con la presente si inviano Osservazioni per l'impianto eolico cod. procedura (id_vip/id_mattm):10844 per la produzione di energia elettrica da fonte eolica costituita da n.6 aerogeneratori della potenza complessiva di 37,2 MW, un sistema di accumulo da 25MW e relative opere connesse in loc."Riempillo" nel Comune di Pitigliano (Gr).

ID: Codice procedura (ID_VIP/ID_MATTM):10844

Impianto per la produzione di energia elettrica da fonte eolica, costituito da 6 aerogeneratori della potenza complessiva di 37,2 MW, un sistema di accumulo da 25 MW e relative opere connesse in località "Rempillo" nel comune di Pitigliano (GR).

ALLEGATO alle OSSERVAZIONI all' IMPIANTO EOLICO denominato REMPILLO nel COMUNE di PITIGLIANO (GR). Com

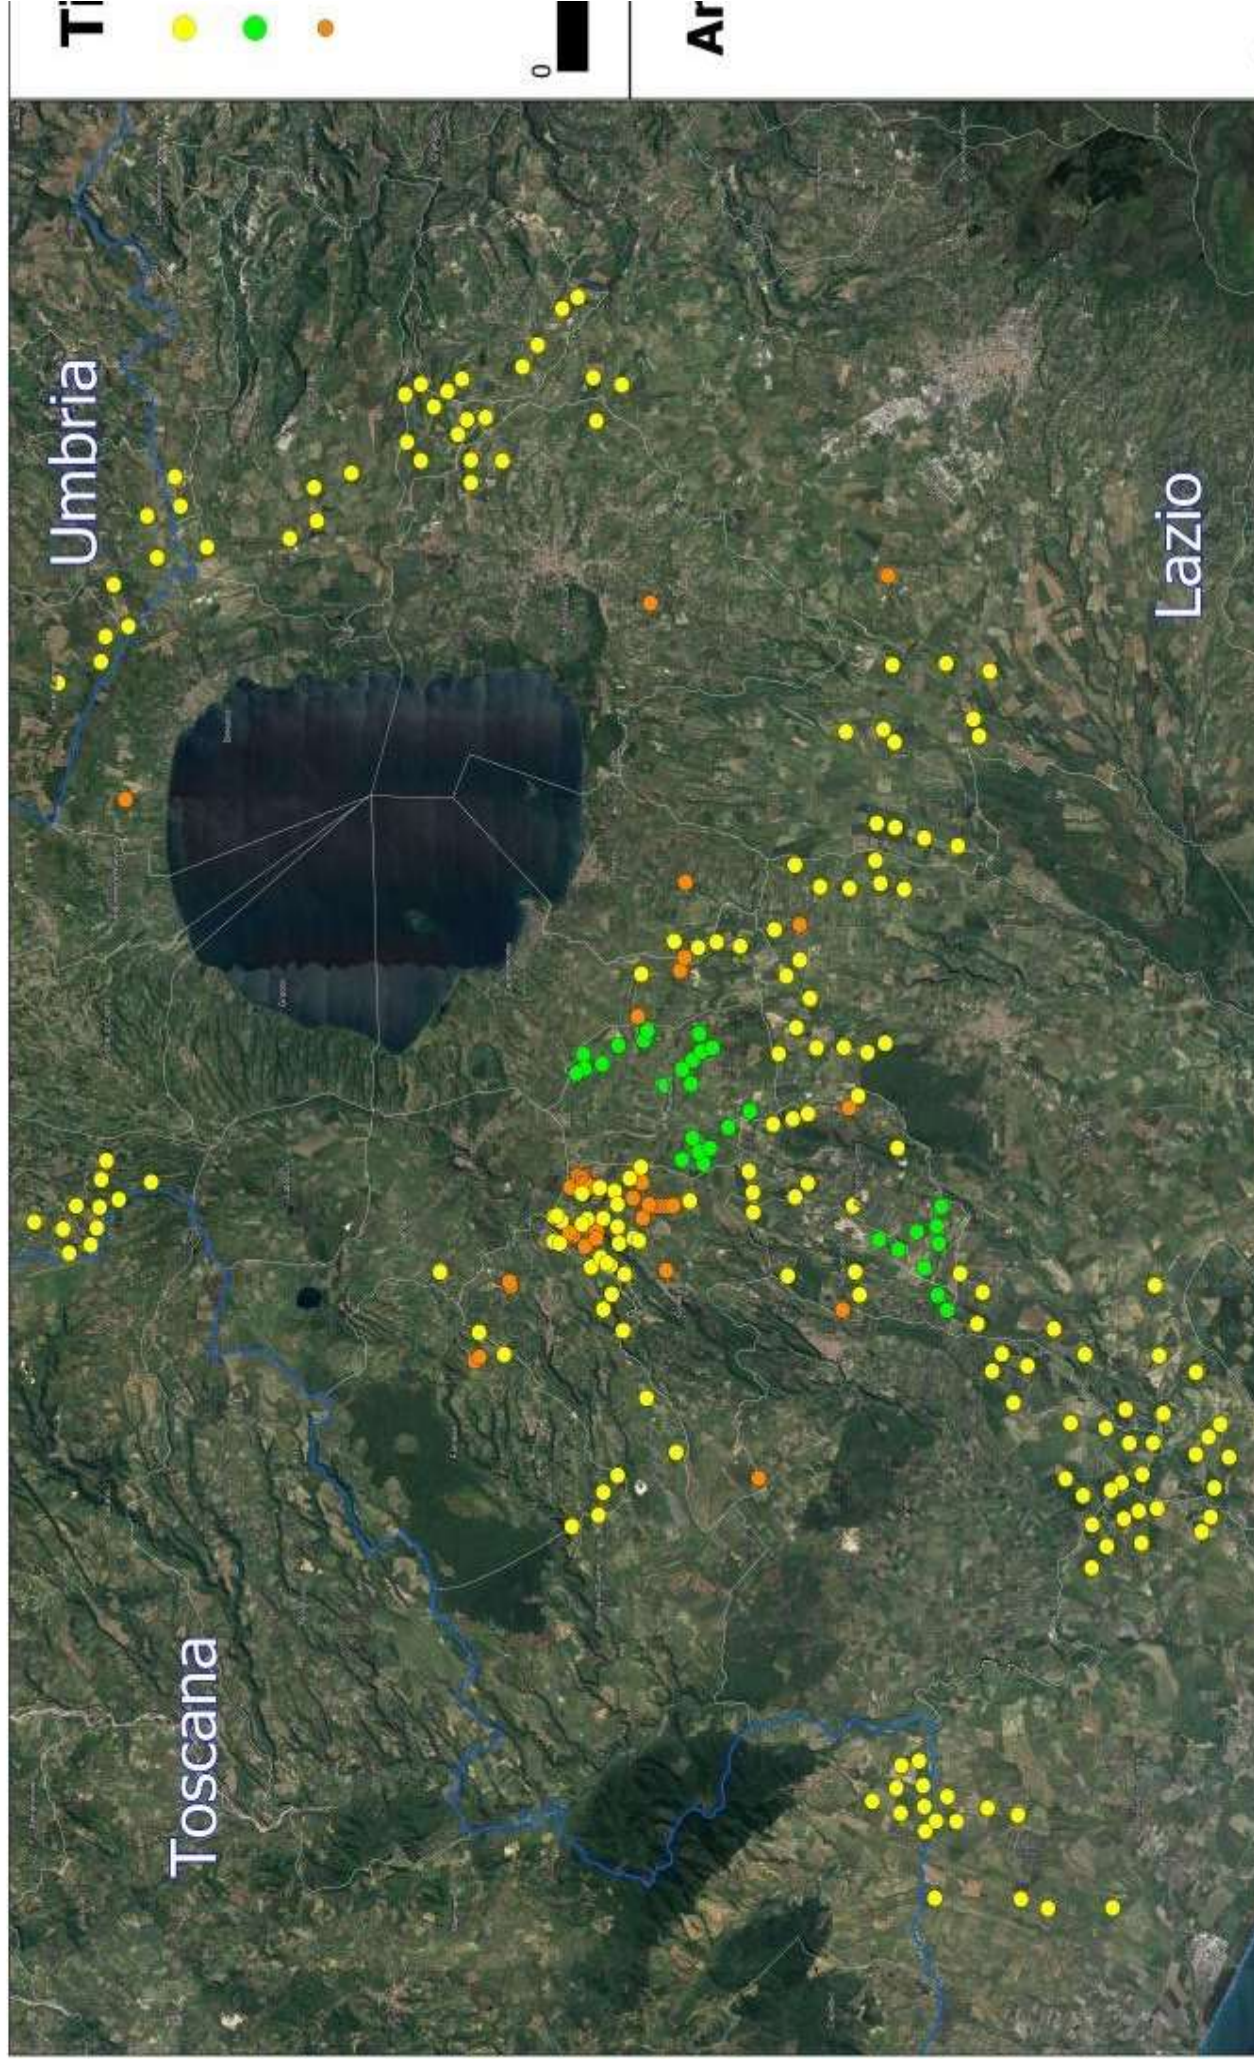
L'impianto eolico "Rempillo" pur essendo "esterno al confine provinciale e regionale ma nelle sue immediate vicinanze (a soli 100 metri i primi due aerogeneratori) oltre ad impattare sul territorio e sulle economie di tre Comuni del Lazio (Farnese, Valentano e Latera) si trova nelle fasce di rispetto dei Beni di notevole interesse pubblico come si è evidenziate nelle Osservazioni nn. 1 e 2 e crea anche degli impatti negativi anche sui beni naturalistici come verrà dettagliato nell'Osservazione n. 4. Inoltre andrebbe a sommarsi al già enorme cumulo di impianti eolici e fotovoltaici e geotermici che già creano una elevata criticità ambientale nella provincia di Viterbo e interferiscono anche con il territorio toscano come si può vedere dalle immagini nn. 4 e 5 dell'Allegato n. 1.

Analisi degli Impianti Eolici Esistenti e in Progetto

Analisi di Intervisibilità Cumulativa delle Pali
